Odpovede na otázky od uchádzačov

Názov zákazky: Penzión FLÁMM - prístavba technickej časti pivovaru

Otázky zo dňa 23.1.2024

VÝPLNE VONKAJŠÍCH OTVOROV

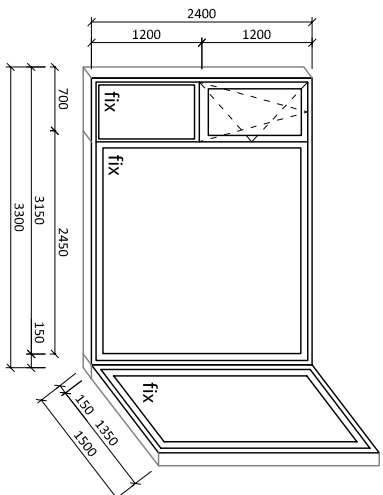
dobry deň, prosíme verejného obstarávateľa o upresnenie rozmeru fix okna vo výkrese výplní č.2, pozícia č.6, chyba šírka okna.

Odpoveď: V rámci doplnenia prikladáme výkres.

OZN. VO VÝKR.	SCHEMATICKE ZOBRAZENIE	ROZMIER /MM/ /	POPIS	
<p style="text-align: center;">6</p> 	<p style="text-align: center;">(3150/1350)x2400</p>	<p>PRESKLENA STENA ROHOVA OKNO OTVARAVO SKLOPNE ZASKLENIE - IZOLAČNE TROUSKLO MAT.: hliník FARBA.: SIVA (presný odtieň podľa dodávateľa) + EXTERIEROVÉ ŽALUZIE Z90 : FARBA SIVA (presný odtieň podľa dodávateľa) OVLADANIE EL. MANUÁLNE KASTLIK NA FASADE</p>	<p style="text-align: center;">2.NP - 1KS</p>
